**ΑΡΧΙΤΕΚΤΟΝΙΚΟΣ ΔΙΑΓΩΝΙΣΜΟΣ ΙΔΕΩΝ ΓΙΑ ΤΟΝ ΣΧΕΔΙΑΣΜΟ ΤΗΣ
ΝΕΑΣ ΔΗΜΟΤΙΚΗΣ ΑΓΟΡΑΣ ΑΓΙΑΣ ΜΑΡΙΝΑΣ ΙΩΑΝΝΙΝΩΝ ΚΑΙ ΤΗΝ
ΕΝΣΩΜΑΤΩΣΗ ΤΗΣ ΣΤΟ ΑΣΤΙΚΟ ΤΟΠΙΟ**

ΕΡΩΤΗΣΕΙΣ ΚΑΙ ΑΠΑΝΤΗΣΕΙΣ

Ιωάννινα Απρίλιος 2025

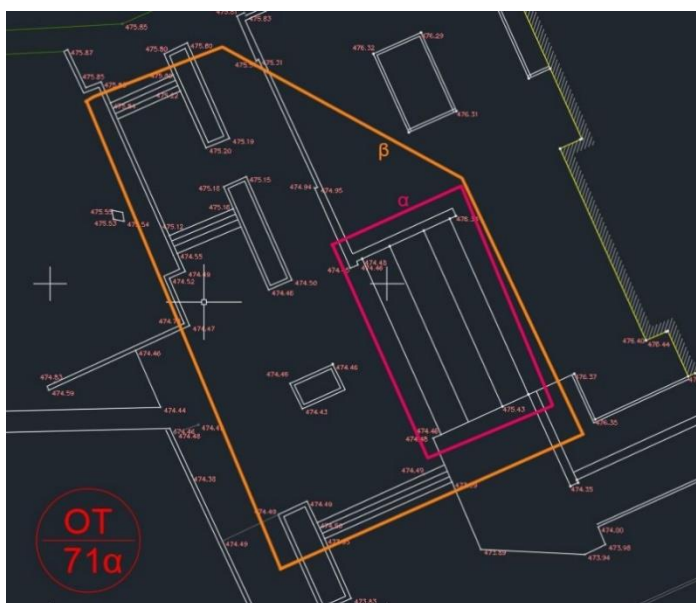
33. Να διευκρινιστεί ποιος είναι ο χάρτης 2 που αναφέρεται στο Άρθρο 5, παράγραφο Ζ, δεύτερη κουκίδα.

Εκ παραδρομής αναφέρεται ο χάρτης 2 ως στοιχείο του φακέλου. Κατά τα λοιπά δείτε την απάντηση στην ερώτηση 32

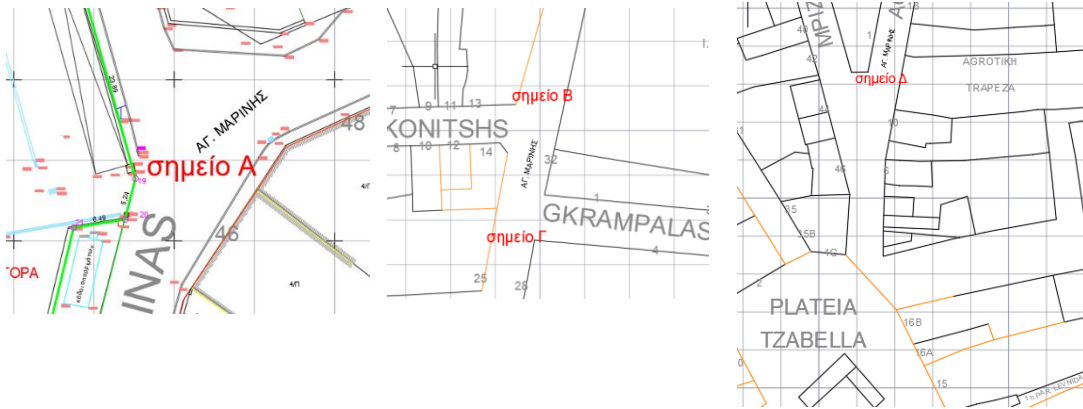
36. **Αναφορικά με το άρθρο 5, παράμετρο Δ**, στο οποίο ζητείται πρόβλεψη για αυτονομία άρδευσης στην περιοχή παρέμβασης: Παρακαλούμε διευκρινίστε ποια έκταση θα πρέπει να προβλεφθεί να αρδεύεται.

Ζητείται πρόβλεψη για αυτονομία άρδευσης μόνο για την περιοχή παρέμβασης.

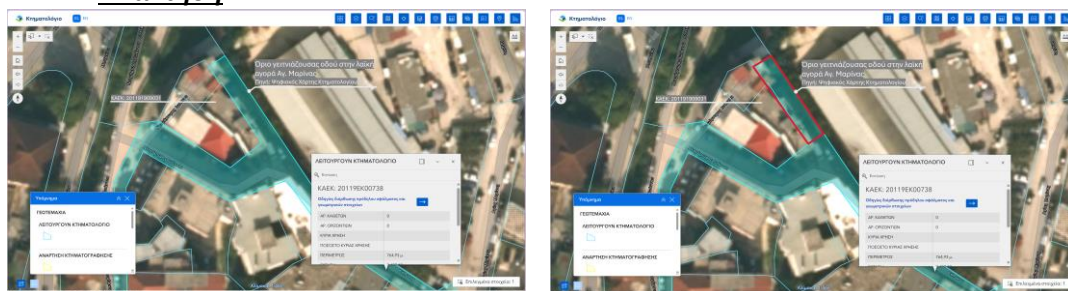
75. Όπως αναφέρεται στη διακήρυξη, η οδός Σόλωνος είναι μέσα στην περιοχή μελέτης και προβλέπεται να πεζοδρομηθεί. Σύμφωνα με το Λειτουργούν Κτηματολόγιο, η συγκεκριμένη οδός φαίνεται να συνεχίζει κατά μήκος του ορίου του Ο.Τ. 151α (βλ. σχετικό screenshot 1). Η πραγματική εικόνα διαφέρει εφόσον υπάρχει γκαραζόπορτα που κόβει τη διέλευση και μοιάζει ότι σε τμήμα της Σόλωνος έχει αποδοθεί ιδιωτική χρήση από τις υφιστάμενες πολυκατοικίες (οικοπέδο με ΚΑΕΚ: 201191909031). Το ερώτημα είναι ποια από τις δύο καταστάσεις λαμβάνεται υπόψη, αυτή του κτηματολογίου ή η πραγματική κατάσταση; Εναλλακτικά, πώς συστήνετε στους μελετητές να διαχειριστούν αυτό το τμήμα της οδού Σόλωνος; (βλ. σχετικό screenshot 2, το τμήμα φαίνεται με κόκκινο περίγραμμα)

Οι

διαγωνιζόμενοι θα λάβουν υπόψη τους, την κατάσταση στην οποία το πολύγωνο με ΚΑΕΚ 20119ΕΚ00738 είναι στο σύνολό του δημόσιος χώρος, δηλαδή την αριστερή εικόνα από τις δύο παραπάνω.
